PROSESS KRING VAL AV
LOKALVEGLØYSING I
OMRÅDEREGULERING FOR
MIDTMARKA/ROTEMYRA PÅ FLATØY
Arealplan-ID 125620150002

Prosess kring val av lokalvegløysing i områderegulering for Midtmarka/Rotemyra (heretter berre MR) på Flatøy

Vurderinga av lokalvegalternativ over Flatøy

Alt 3. Grøn trase

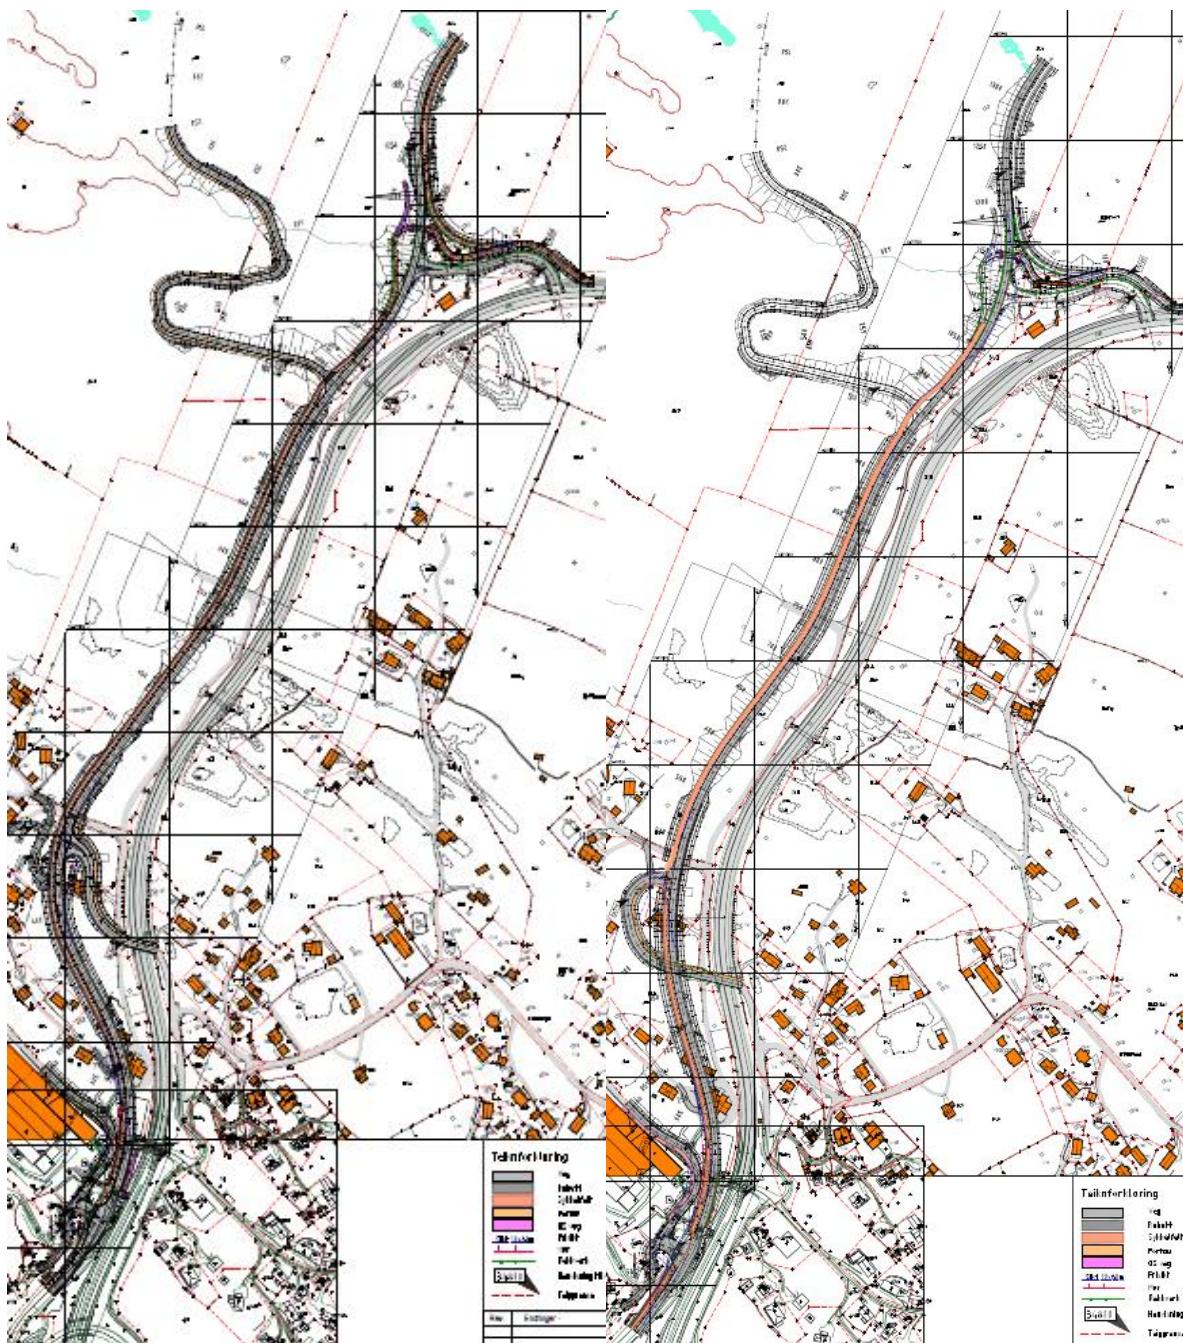
I tidleg planfase vart det gjort ei vurdering med å legge vegen vest for landbruksareala. Men dette medfører at landbruksareala vert enda meir fragmenterte og ein vart derfor tilrådd av lokale landbruksmyndigheter å gå vekk frå denne løysinga.

Tema	Merknad	Konsekvens Alt 1	Konsekvens Alt 2
Trafikksikkerheit	Vegen er planlagt etter N100 og det er ikkje avvik i krava utanom at stigning på hovudsykkelvegen er 6% på ei strekning på om lag 180 m. På strekningar lengre enn 100 m er kravet 5% stigning. Elles tek vegen i vare både gåande og syklande på ein tilfredsstillande måte iht krava i N100. Det er nokre kryss på strekninga som hindrar at syklande kan køyre uhindra. Alle kryssingspunkt er oversiktlege. Gåande og syklande kryssar vegen planfritt nord for Betongblanderiet der ÅDT vil verta om lag 7500 kj/d, medan det er lagt opp til kryssingar i dagen lengre sør, dette som følge av at ein forventar vesentleg mindre trafikk sør for Betongblanderiet, maks 3500 kjt/d i første perioden og etter 3. byggetrinn mellom 1500 - 2000 kjt/d. Handbok N100 føreset at det bør leggast til rette for planfrie kryssingar når ÅDT er over 6000 kjt/d. Med alternativ 2 vil gåande på Hjelten kryssa lokalvegen planfritt, medan dette alternativet medfører at enda fleire kryssingar for sykkelvegen. Det medfører også ein større andel kjørande som kryssar hovudsykkelvegen som medfører auka fare for syklande.	++	+

Hjelten bru	Statens vegvesen opplyser at det er utfordringar knytt til å sprengje og etablere nye vegtiltak tett opp til Hjelten bru. Dagens Hjelten bru er byggt for å kunne handtere framtidig 4 felt veg. Fjellet er svært dårlig i området ved landkara på begge sider av bruva og det vil verta stilt krav til utføring av sprengingarbeid tett opp til bruva. Dette er spesielt kritisk for alt 2 då dette alternativet er planlagt tett opp til dagens bru med omlag 10 m klaring. I verste fall kan dette alternativet medføre omfattande tiltak med eksisterande brulegeme som kan medfører store ekstra kostnader. For alternativ 1 er det noko større avstand, men også her må ein pårekne at sprengings-arbeidet tett opp til brukonstruksjonen må utførast med varsemd.	-	---
Riving av hus	Begge alternativa medfører riving av 1 einebustad samt riving av driftsbygning.	-	-
Nærføring	Alternativ 1 medfører at lokalvegen kjem tettare på busetnaden på Hjelten. Men arm til Hjelten bru (alt 2) medfører at det ikkje vert så store forskjellar mellom alternativa. Lokalvegen ligg relativt tungt i terrenget for begge alternativa og vil derfor ikkje i vesentleg grad vera synleg frå bustadane.	--	-

Berekninga av alt 1 viser at det meste av støyen kjem fra E39 med trafikkmenger på over 20.000 kjt/d. Støyen fra lokalvegen vil opplevast relativ likt, då begge alternativa ligg relativt tungt i terrenget gjennom Hjelten.		
Kostnader	Vi legg til grunn ein kostnad på lokalvegen som tilsvare 45.000 kr/lm (Antatt kostnad mellom 40-50.000 kr/ lm). Adkomstar, kryss, gs-veg og veglegemet er om lag det same for begge alternativa. Alt 1 er 20 m lengre enn alt 2. Sidevegar er om lag tilsvarende like lange. For alt. 2 inneber tiltaket bru over lokalvegen. Brua er om lag 30 m lang og 11m brei. Vi reknar ein kvadrat- meterpris på 18.000 kr/m ² for brukonstruksjonen. Dette inneber kostnader på ca. 6 mill. kr for bruva. Dersom det må utførast arbeid med eksisterande bru vert brukostnadane vesentleg høgare. Ein forventar at det vil vera noko større kostnader knytt til sprenging / nedtakkinga av fjell ved alt.2 som følgje av därleg fjellkvalitetar ved Hjeltenbru. Ein forventar tilleggskostnader med desse utsikkerhetane på 1,5 – 3% av totalsum.	Om lag 61 mill. kr	Om lag 69 mill. kr

Konklusjon	Vi tilrår at ein går vidare med alt. 1. Det er knytt større usikkerheit til nærføring til Hjelten bru for alt 2 enn for alt 1, samstundes som ein forventar noko større kostnad med dette alternativet som følgje av bru over lokalvegen. Når det gjeld trafikksikkerheita anser vi farenvået som lite som følgje av lokalvegen vil ha lav fart (50kmt) og at det planlagt kryssing i dagen på stadar med god oversikt, samt at syklande får ei tryggare løysing med alt 1, der det er noko mindre risiko knytt antall kryssingar og antal køyrande ved dei ulike kryssningspunktene. Dersom det må byggast ny bru over E39 forventar vi ytterlegare tillegg på 5-8 mill. kr for alt. 2.	---	----- Om lag 61 mill kr Om lag 69 mill kr

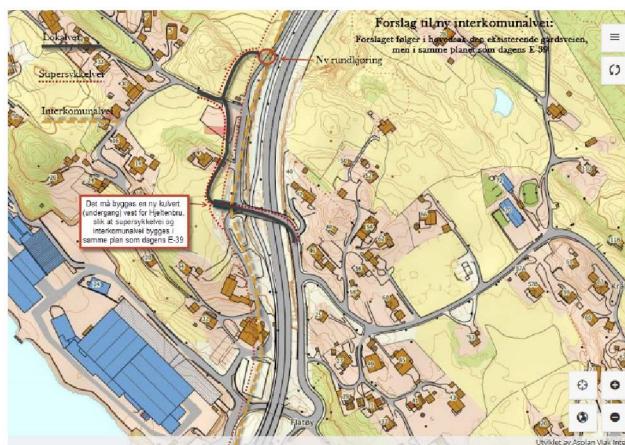
Kommentarar frå Statens Vegvesen:

Statens vegvesen har tidlegare gitt uttale til løysing for lokalveg og gang/sykkeltilbod. Vi har hatt hovudvekt på tilkopling i nord og sør, og har ikkje gjort særskilte vurderingar knytt til lineføring og plassering av lokalvegen.

- E39 er nasjonal infrastruktur. Generelt er det i veglova ei byggjegrense på 50 meter frå senterlinje for riksvegar. Innanfor plangrensa som er meldt for KDP E39 Flatøy-Eikefettunnelen er SVV spesielt bekymra for tiltak nærare E39 enn denne grensa. Ein ynskjer ikkje å ta stilling til eventuelle tiltak utan at desse er vist i tekniske teikningar.

- Det er ynskjeleg og viktig med eit samanhengande tilbod for gåande og syklande utan krysning av lokalveg. I planarbeidet for ny kollektivterminal og innfartsparkering (sør for planområdet) er tilbod til gåande og syklande plassert på vestsida av dagens (og framtidig) lokalveg.

- Passasje for gåande og syklande frå lokalveg til eksisterande kulvert under E39 står fram som smal og med dårlige siktforhald.
- Storparten av trafikken frå Hjelten/Flatøy aust skal mot sør. Med alternativ B må trafikken til dette området frå fv. 564 og E39 svinge av til venstre frå den nye lokalvegen. Det vil truleg krevje kanalisering av krysset for å ivareta trafikkavviklinga. Løysinga vil også gi dårligare trafikktryggleik enn om denne trafikken skulle svinge av mot høgre.

- Sykkelveg med fortau må i framlegget kryssa avkjørsel til Hjelten/Flatøy aust. Kommuneplanen opnar for framtidig utvikling av Flatøy aust, noko som kan bety meir trafikk over Hjelten bru. Talet på gåande og syklande kan også bli høgt i framtida. Mjuke trafikantar er betre ivareteke om dei ikkje må kryssa vegen mot Hjelten bru.

- Kurvatur for veg frå kryss og opp mot Hjelten bru ser ikkje realiserbar ut. Her vil veglinja truleg kome lenger aust og nærare busetnaden for å oppfylle krav.

- Bruseksjonen har fått spørsmål om moglegheita for å forlenge Hjelten bru som vist i framlegget. Dei kan ikkje gje ein generell uttale om dette, da må det gjerast undersøkingar på staden. Grunnforholda visa seg å vera dårlige ved bygging av dagens bru, og det er brukt store ressursar på sikring av brufesta. Ved sprengningsarbeid nær brufestet i vest er det ein fare for at ein øydeleggjar festet til dagens bru, og at ein som konsekvens må byggja ny bru over E39. Vaierskjering av fjell kan vera eit tryggare alternativ. Om ein ynskjer å gå vidare med framlegget må dette prosjekterast som ein eigen prosess. Grunnboring er naudsynt.

- Det bør gjerast ein totalvurdering av dei to alternativa, spesielt knytt til risiko for mjuke trafikantar.

Det var semje i møtet om å sjå vidare på løysninga. Terje Vikestrand vil gjere oppdateringar i kartframlegg i tråd med innspela som kom i møtet. Vest-land eigedom lagar deretter ei oppsummerande vurdering av dei to alternativa som vert sendt kommune for administrativ handsaming

Fig 1. Forslag til ny adkomstveg til Fram Flatøy AS med plassering av nytt kontorbygg og gjesteparkering

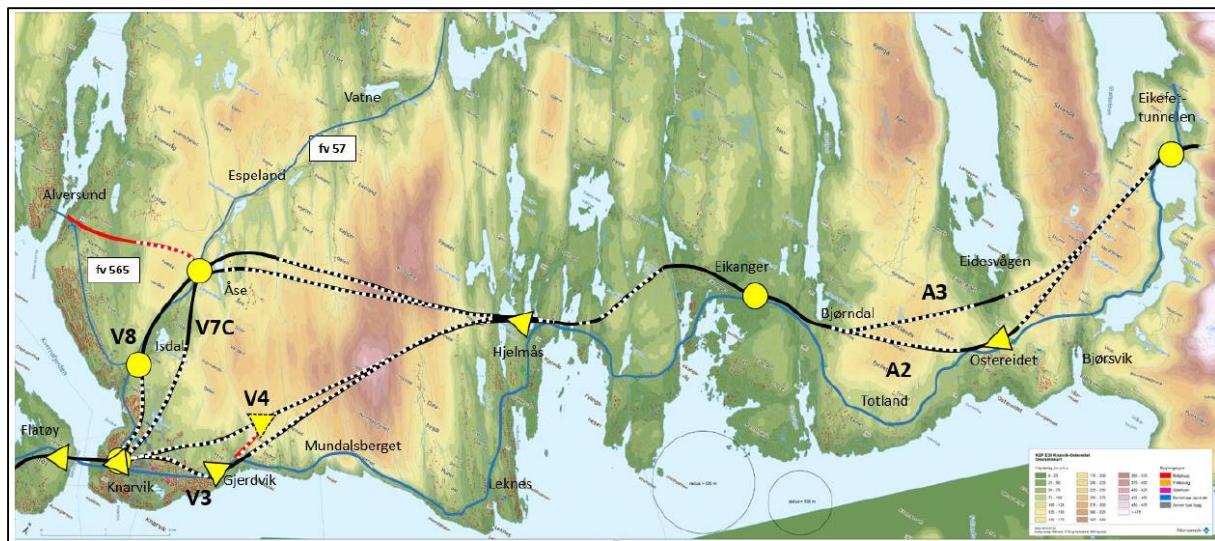
Kryssløsningen slik den fremstår i mottatte plan og profiltegninger er ikke akseptabel for Framo Flatøy AS. Primært ønsker de at all inn- og utkjøring til/fra anlegget skal samles i et punkt som kan kontrolleres med bom. Dette er begrunnet gjennom krav om ISPS sikring for området. Utformingen av hovedkrysset fører også til vanskelige kjøreforhold for store kjøretøy. Hovedatkomsten til bedriften må derfor omarbeides på en måte som tilfredsstiller krav til fremkommelighet for store kjøretøy, trafikksikkerhet og kontroll ved inn- og utkjørsel.

For å tydeliggjøre Fram Flatøy sitt krav til kryssløsning har vi utarbeidet en grov skisse som viser hvordan vi ser for oss fremtidens adkomstforhold sett i sammenheng med et nytt administrasjonsbygg (se fig 1).

Som det fremgår av skissen vil vi foreslå at lokalvegen flyttes 5-7 meter mot øst. Det åpner for en løsning hvor nytt administrasjonsbygg kan lokaliseres ved innkjøringen til området, hovedatkomsten kan samles på et sted og gjesteparkeringen kan plasseres utenfor ISPS gjerdet.

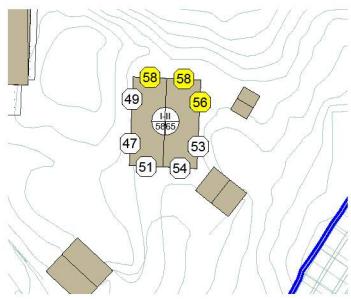
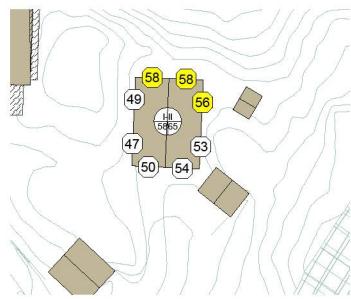
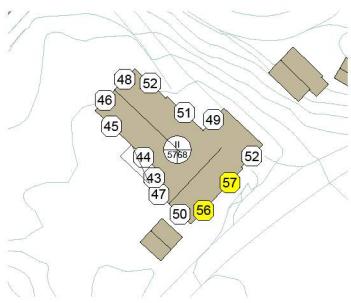
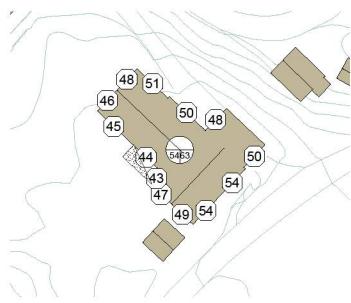
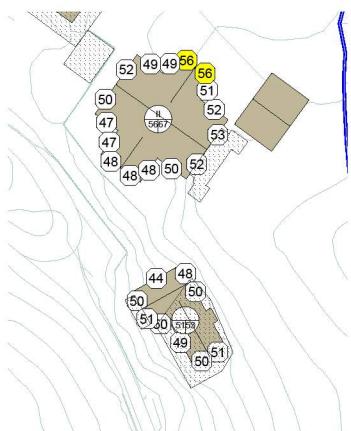
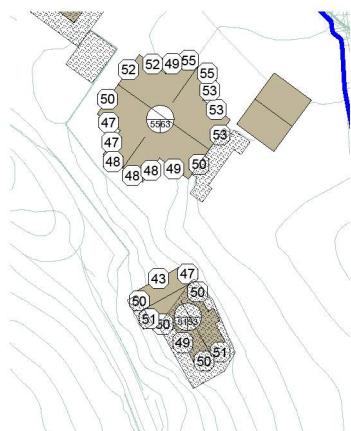
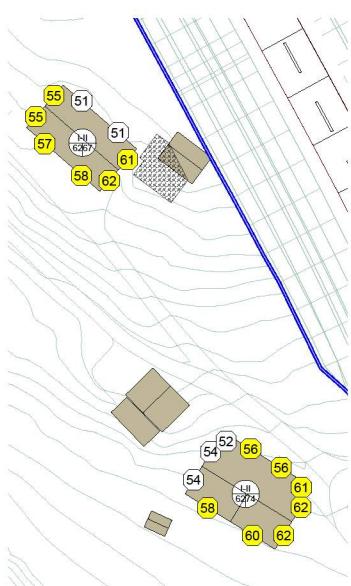
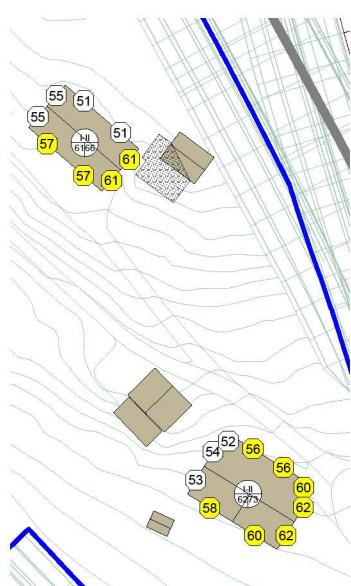
Figurene viser at det er liten forskjell på de to alternativene. Størst er forskjellen for Hjelten 30 som får 2-3 dB lavere lydnivå. Dette gjelder imidlertid bare ved fasade mot sørøst, og før øvrige sider av huset er det ingen vesentlig endring. For de øvrige boligene er endringen kun opptil 1 dB.

Forskjellen mellom de to alternativene er derfor totalt sett svært liten, og støymessige hensyn bør derfor ikke tillegges særlig vekt i vurdering mellom de to alternativene.
